Settore Ecosistema Costiero e Acque

OGGETTO: S814 – Procedimento di Verifica di assoggettabilità a VIA sul progetto per la sistemazione finale e recupero ambientale della Cava Binè, sita nel Comune di Millesimo (SV) comprendente interventi di sistemazione idraulica di un tratto del Rio Sardo.
Proponente: Bagnasco Edoardo srl – Cengio (SV).
Verifica adeguatezza e completezza documentale. *Riscontro*.

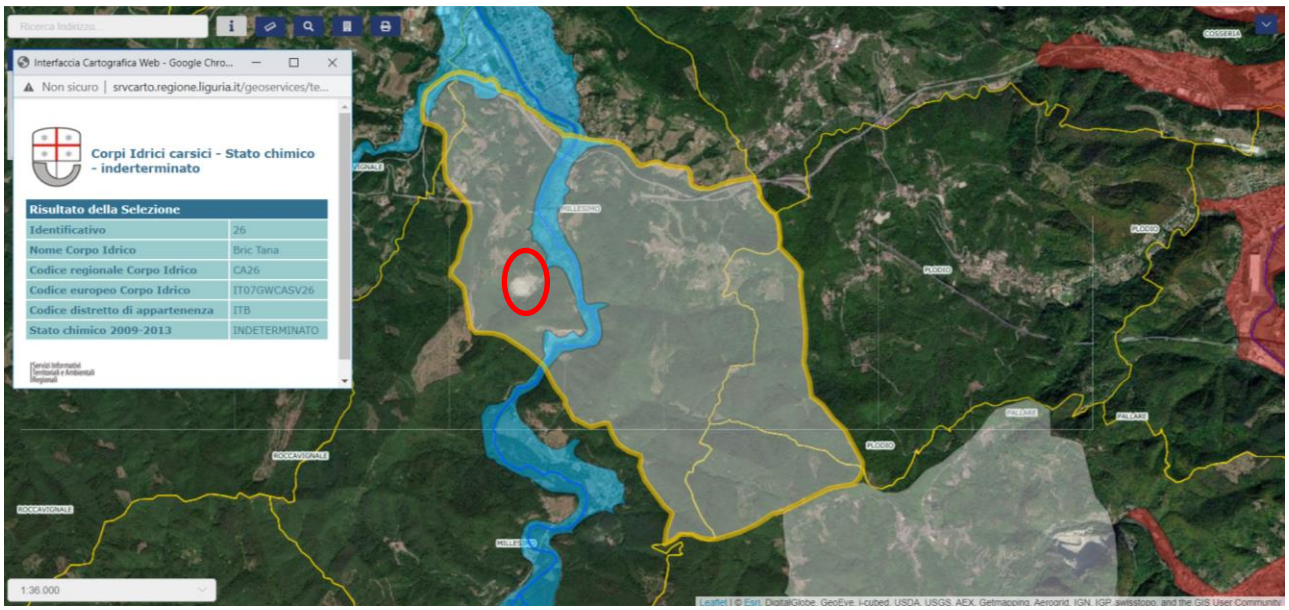
Il progetto riguarda la sistemazione finale e il recupero ambientale della cava denominata Binè, in comune di Millesimo (SV) conseguente alla cessazione dell'attività estrattiva e prevede anche la sistemazione idraulica di un tratto del Rio Sardo e la ricostituzione della morfologia originaria del versante, alterata dalle passate operazioni di scavazione, mediante riempimento in materiale sciolto. Il sito in oggetto ricade in area carsica, come rappresentato nella successiva figura.

Si tratta dell'<u>acquifero carsico, denominato Bric Tana – IT07GWCASV26, ad oggi non ancora classificato per lo stato chimico e quantitativo.</u>

Nella documentazione è presente una relazione idrogeologica che fornisce approfondimenti al riguardo e che sarà valutata nel dettaglio nel prosieguo del presente procedimento, tuttavia è necessario che sia presentata anche una proposta di monitoraggio relativa ai corpi idrici potenzialmente interessati dagli interventi, con riferimento sia alla fase di sistemazione del rio Sardo sia a quella di riempimento del sito.
